خدمات پس از فروش پاناسونیک	فرم توصیه های فنی	کد فرم:
دامنه کاربرد: نمایندگان خدمات پس از فروش	عنوان: راهنمای عیب یابی برای متخصصین گروه ماشین لباسشویی	شماره فرم:
ارائه کننده: PMMAF	تدوین و تنظیم: خدمات پس از فروش	تاریخ ایجاد:
گروه و محصول: HA/Washing Machine	شرح ایراد ظاهری: دستگاه در حین عملیات شست و شو صدای غیر طبیعی می دهد.	مدل: NA-F80A1, F80X1, F85A1, F85G1, F90A1, F90X1, F100A1, F100X1, F80VS8, F80VG8, F80VS9, F80VG9, F90VS9

مسئله : صدای غیر طبیعی در حین شست و شو، سر و صدای غیر طبیعی برخورد پولی موتور به کف دستگاه در حین عملیات شست و شو

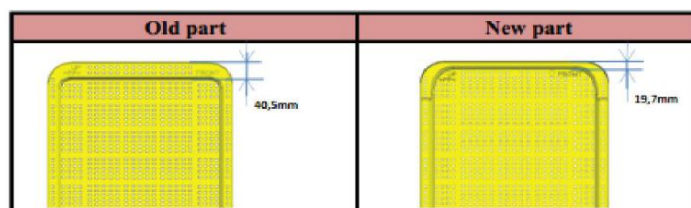
شرح ایراد ظاهری: دستگاه در حین عملیات شست و شو سر و صدای غیر طبیعی می دهد.

علت: پولی موتور در حین عملیات شست و شو به کف دستگاه برخورد می کند. و کف دستگاه خراش بر می دارد.

راه حل: پوشش کف دستگاه را را به نوع بهینه تغییر دهید.
